H-23011-2
令和5年6月29日
原子燃料工業株式会社
熊取事業所

設工認申請書における記載に変更が必要な内容について

表1 申請書の記載内容に対して変更を行う箇所一覧

「図ハ-2-1-2-1 第 2 加工棟 基礎伏図兼構造区分図」の変更箇所

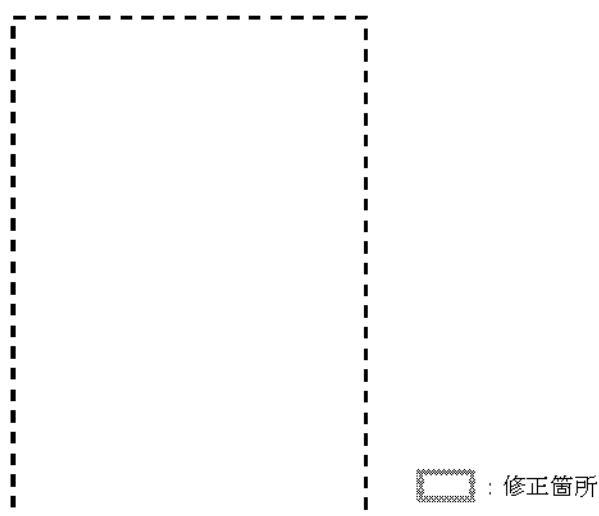
図ハ-2-1-2-1 第 2 加工棟 基礎伏図兼構造区分図において、北側屋外階段部の張り出し基礎スラブの符号を「CFS2」と記載すべきところを誤って、「CFS1」と記載しているため、当該図中の記載を変更する。

当該図面は第 2 加工棟の建設当時の設計資料を元に作成したが、当時の手書き図面から CAD 図面を作成した際に記載を誤ってしまった。

軽微な変更の届出により、基礎スラブの符号を修正する。また、同届出後に使用前事業者検査要領に反映し、使用前事業者検査を実施する。

図チー a - 3 工事フロー

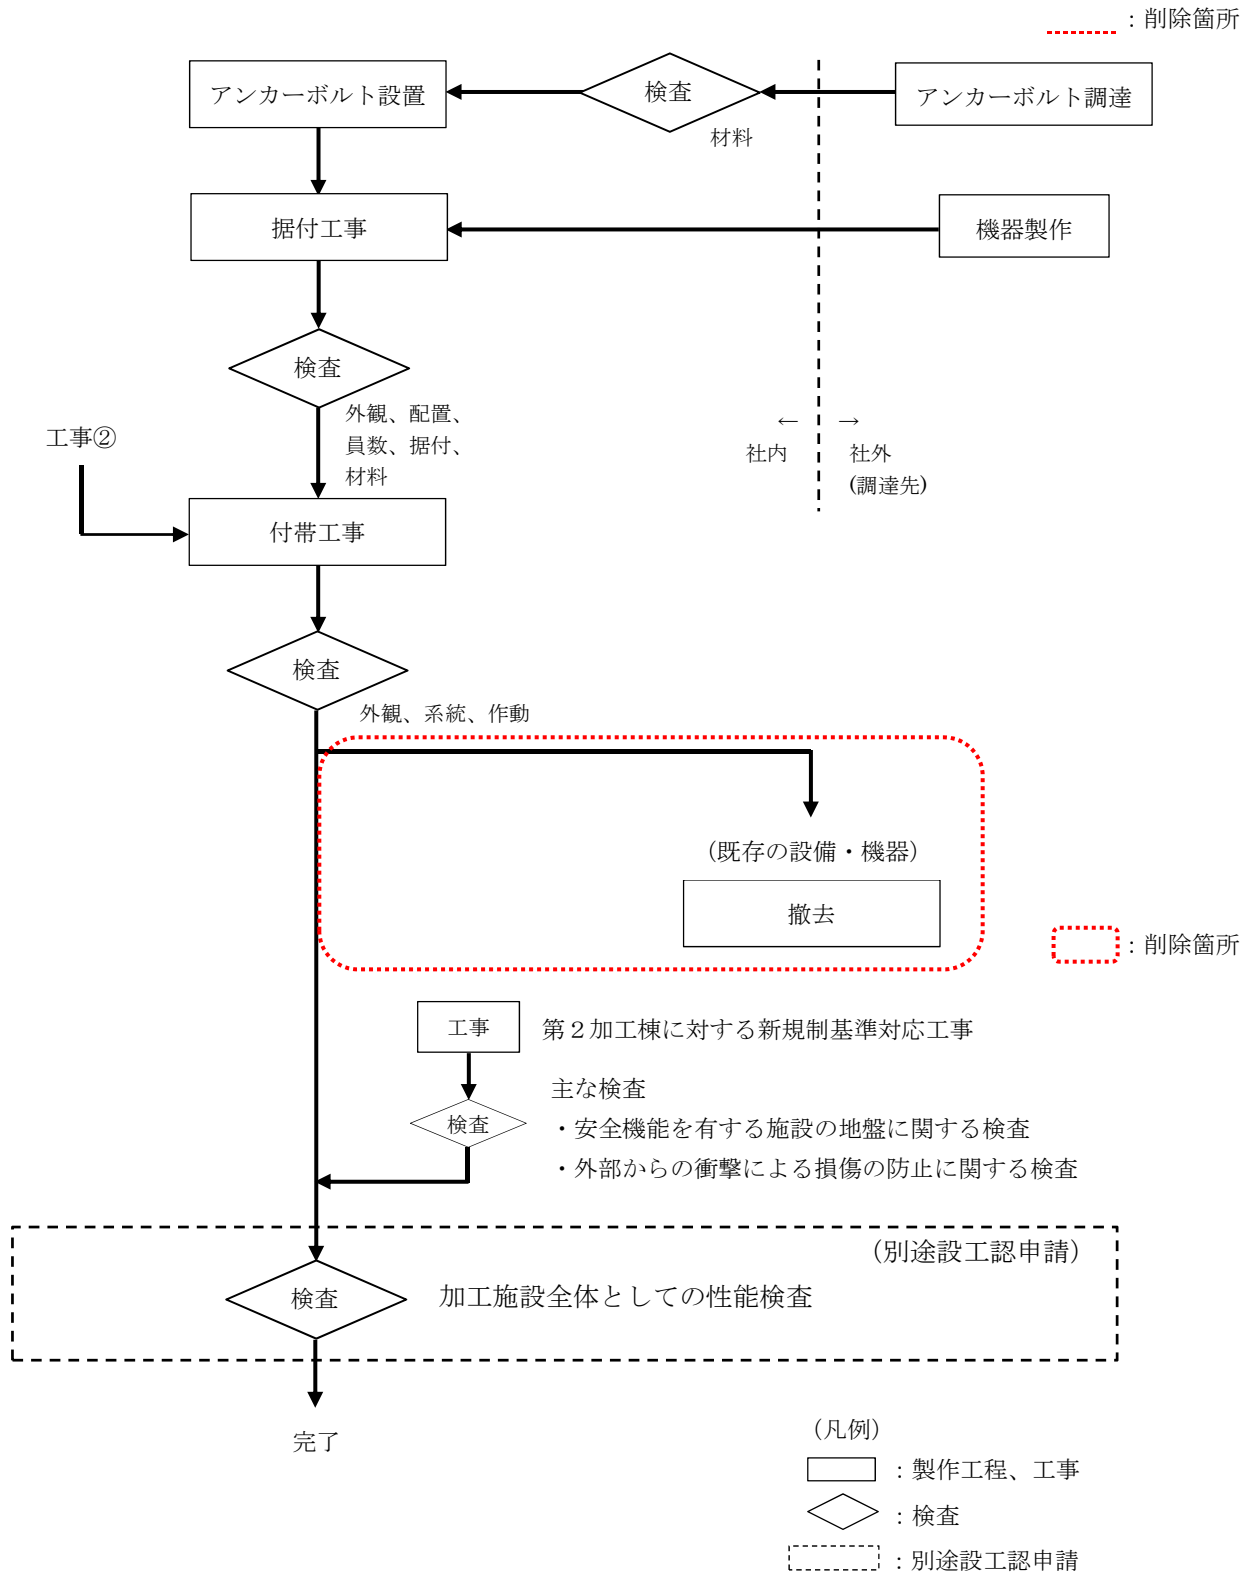
既存の機器は、原災法に基づく放射線測定設備であり過去に設工認を得たものではないこと、これらの機器の撤去工事は新たに設置するモニタリングポストの技術基準への適合に影響を及ぼすものではないことから、既存の機器の撤去工事は設工認の対象外と考えている。このことを明確化するため、第4次設工認におけるモニタリングポストの変更内容、工事に係る記載のうち既存の機器の撤去工事に係る記載を以下のとおり削除し、適正化する。

③放射線監視盤（モニタリングポスト）設置工事（第2加工棟）、④既存の設備・機器の撤去工事（屋外）

軽微な変更の届出により既存の機器の撤去工事に係る記載を削除する。

「図リー他－15 第1加工棟 火災感知器設備 配置図」の変更箇所

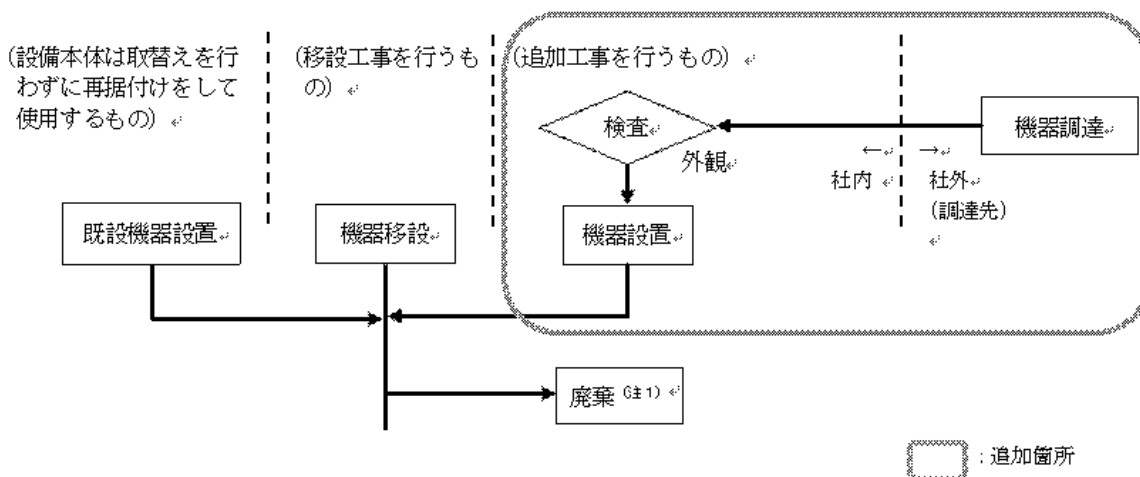
公設消防の指導により、第 1 加工棟の自動火災報知設備に発信機を 1 台追加し、11 台から 12 台に変更する。

そのため、追第 3 次 表へー 2 - 1、追第 3 次 表リー 4 - 1 の発信機の台数及び図リー他ー 1 5 の配置図を変更する。また、図リー 1 - 1 工事フローに発信機の追加の工事を行うフローを追加する。

軽微な変更の届出により、申請書の第1加工棟の仕様表、非常用設備の仕様表、配置図及び工事フローの記載を修正する。

「図ト-W1設-2-4(2) 気体廃棄設備 No.2 (系統1、系統2、系統3、系統4、給気系統) 送排風機の起動停止時 (インターロック信号系統 図)(2/2)」の変更箇所 : 修正箇所

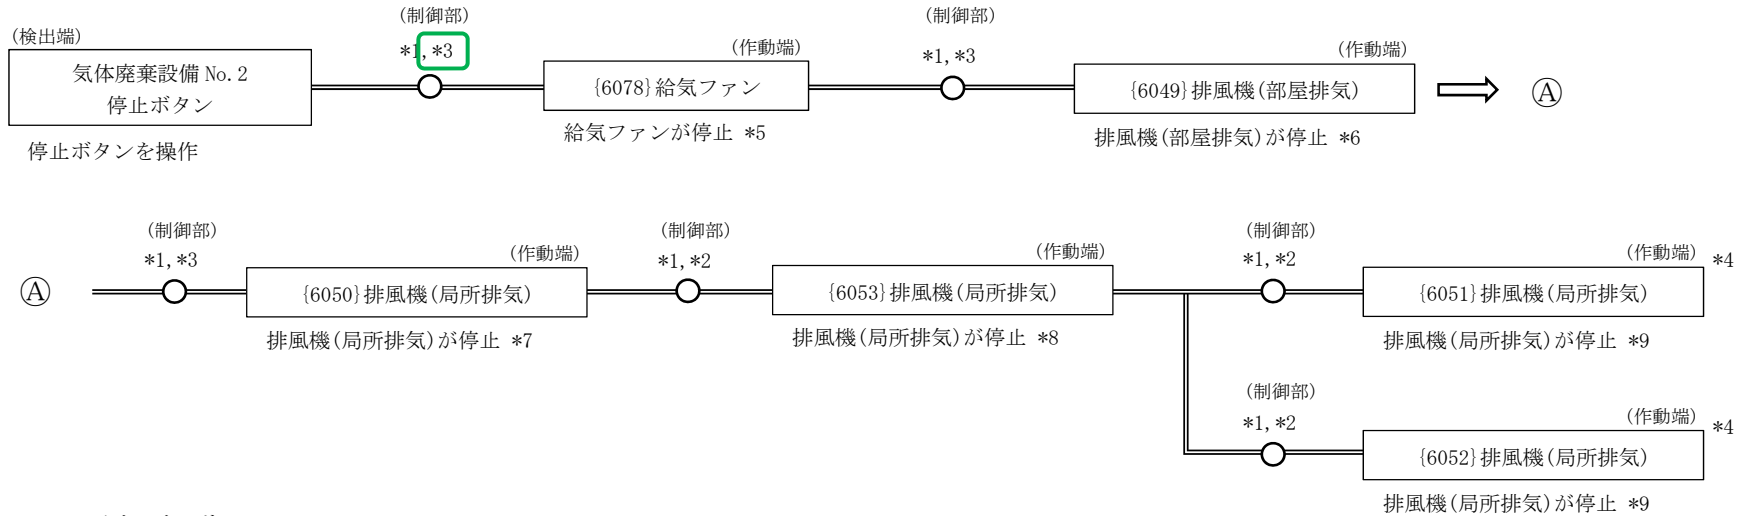
図ト-W1設-2-4(2) 気体廃棄設備 No.2(系統1、系統2、系統3、系統4、給気系統) 送排風機の起動停止時(インターロック信号系統図)において、気体廃棄設備 No.2 停止ボタン～{6078}給気ファン間のメカニカルリレーの位置を「*2」(6080-2)制御盤(1)としているが、「*3」(6080-2)制御盤(2)の誤りであったため変更する。(次頁参照)

前頁に記載の起動時のインターロック系統図においては、起動ボタンが備わっているW1-2排風機室側の制御盤(1)にメカニカルリレーがあるため、停止時のインターロック系統図においても停止ボタンが備わっているW1-2排風機室側の制御盤(1)にあるものと誤認し記載してしまった。

軽微な変更の届出により当該図を修正する。また、同届出後に使用前事業者検査要領に反映し、使用前事業者検査を実施する。
